ハッ場ダム建設事業における 代替地安全対策及び地すべり対策の問題点

H26ハッ場ダム貯水池周辺地盤性状検討業務報告書
(平成29年(2017年)3月発行)を検証する

2019年2月26日

千葉大学名誉教授
伊藤谷 生

図 1.2.2 川原湯地区①ソイルセメント置換え 横断面

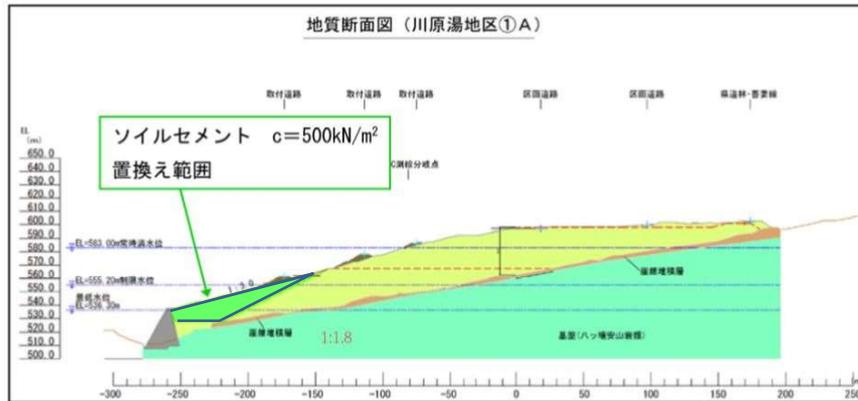
川原湯①②③:ソイルセメント置換による押え盛土に変更

図 1.3.11 粘着力と締固め度区分の回帰式
 図-4 締固め度による粘着力と粘土含有率の関係
 (H26 ハツ場ダム貯水池周辺地盤性状検討業務 H29年3月 日本工営に加盟修正)

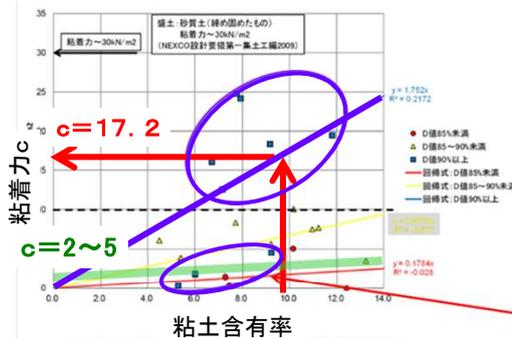
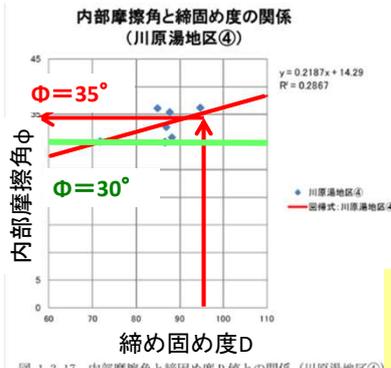
- 1) 一般に粘土含有量と粘着力には相関があると思われるが、ここでは、相関はほとんど認められない(相関係数($r=0.41$))
- 2) データのばらつきが上下の2グループに分かれている。あえて回帰式を求めるときは下のグループで求めるべき
 $\rightarrow c=2\sim5(\text{KN}/\text{m}^2)$

図 2.4.7 常時満水位-地震時 安定解析結果図

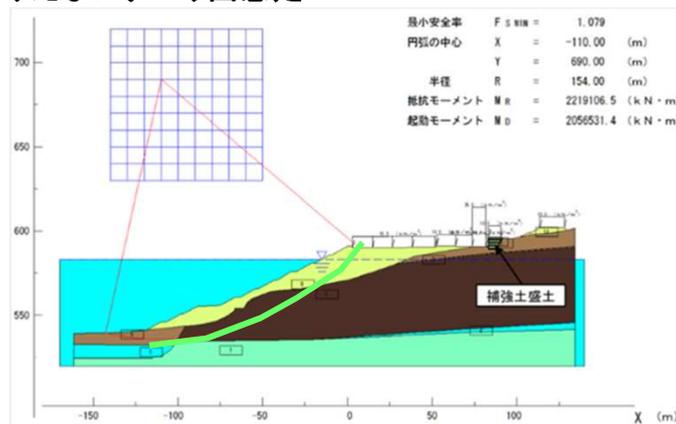
H26報告での円弧すべり面での安定計算は、すべり面は土質強度の異なる盛土と応桑岩屑流堆積層を通過している。

応桑岩屑流堆積物の土質パラメータはc=4kN/m²、φ=38°と想定。

内部摩擦角が盛土より大きな値が設定されているので、円弧すべりの発生は土質力学上ありえない。

図 1.2.6 全体安定計算結果図 (地震時)

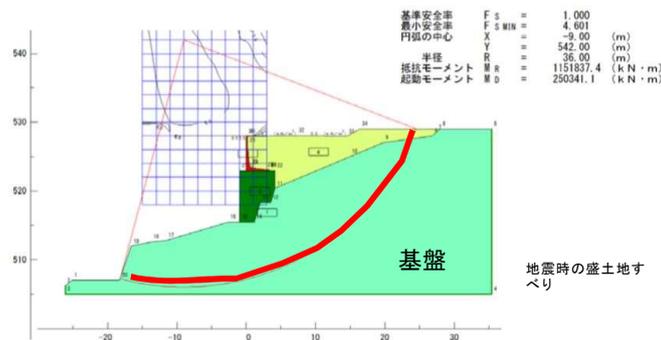
土質パラメータ：粘着力 $c=500\text{KN/m}^2$, $\phi=35^\circ$ を有し、基盤とされるハツ場火山岩類を通過する円弧すべりを想定しているの、安全率が確保 ($F_s=4.601$) されているとしている。これは安全率が大きくなるのは当たり前なので、ごまかしに近い。

重要なのは、置換コンクリート+L型擁壁に加わる盛土の地震時土圧および置換コンクリート+擁壁背面にある盛土の地震時の地すべりに対する安定度の検討である。おそらく地震時の盛土地すべりに対する安全率 F_s は確実に1.0を切ると推定される。

図 2.4.4 川原湯地区④断面B直角方向断面 宅地盛土と河川管理盛土との位置関係

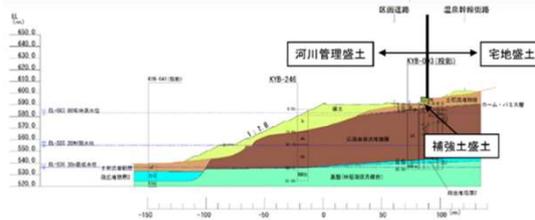
JR線の北側(湖岸側)は河川管理用地と地域振興施設のための用地となり、宅地として利用されなくなった。それを受けて、宅地造成等規制法の安全基準ではなく、河川砂防技術基準のみの適用となった。その結果、対策が不要となった。
(具体的には、**水平設計震度の想定が0.25から0.15に軽減**)

→ 地域振興施設であるからといって、安全度を低くて良いのか？

- ①山間斜面に高盛土していること
- ②ダムサイトの盛り土に、河川堤防盛土の基準を適用して良いのか？
(例えば、地震時に盛土崩壊によりダムへの土砂すべり出しによる津波発生)。

図-3 安定解析結果図 (H26 ハツ場ダム貯水池周辺地盤性状検討業務 H29年3月 日本工営)

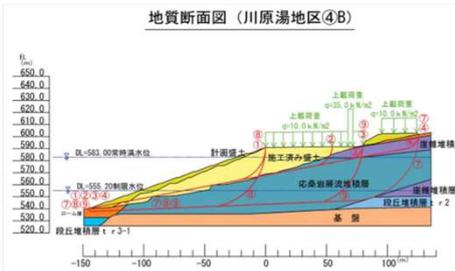
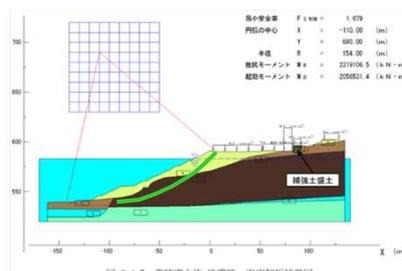
H25年ハツ場ダム代替地検討業務(H27年3月 セントラルコンサル)でのすべり面位置がH26年ハツ場ダム貯水池周辺地盤性状検討業務(H29年3月 日本工営)では、大きく変更している。大問題である。

H25報告:非円弧すべりを想定

H26報告:円弧すべりのみを想定

新たに設定した土質パラメータを用いて計算
($c=17.2\text{KN/m}^2$, $\phi=35^\circ$)
満水位時の地震時が最危険円弧
(最小安全率 $F_s=1.079$)とした。

図-6 粘土含有率と粘着力の関係 H26 八ッ場ダム貯水池周辺地盤性状検討業務 H29年3月 日本工...

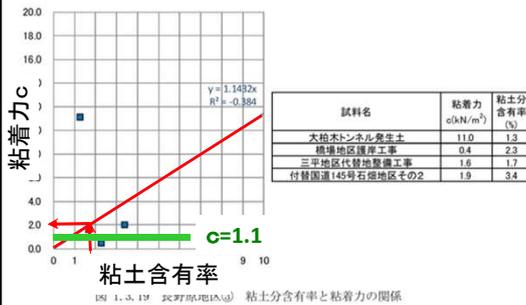
- 1) データ数が少ない
- 2) 粘土分含有率と粘着力に相関が認め難い(r=0.62)。
- 3) データは粘着力の小さなグループ3個と1個の異常値
- 4) あえて使用するとすれば、粘着力の小さなグループで相関式を求めるべきであろう。ただし、4個のデータでは統計的な意味はない。
- 5) 粘着力cは $c = 1.143 \times 1.9 = 2.2 \text{ kN/m}^2$ と設定(表-2参照)
小グループのみで求めれば $c = 1.1 \text{ kN/m}^2$ 程度である。

図 1.3.20 長野原地区③ 締固め度と内部摩擦角φの関係

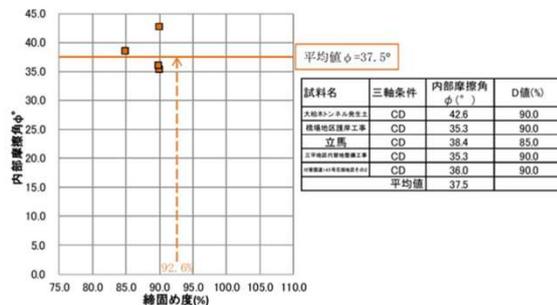
長野原③地区の既往工事試料から、締固め度と内部摩擦角φの関係をプロットし、相関式を求めようとしたが、データも少なく、締固め度D値は85%と90%しかないため相関式ができない。(そもそもこのような手法が不適切であることの証明のような結果といえる。)
そこで結局、長野原③地区では平均値φ=37.5°を参考にしφ=37°に設定している。
注: 92.5%の締固め度は長野原③地区の本体盛土の盛土品質管理試験(191データ)の締固め度 平均値94.1%から、ばらつきを考慮した平均値(94.1-σ/2)の値

まさにご都合主義!
信頼がおける値とはいえない。

長野原地区③
盛土の土質パラメータ
($c = 2.2 \text{ kN/m}^2$, $\phi = 37^\circ$) が
信頼できない。
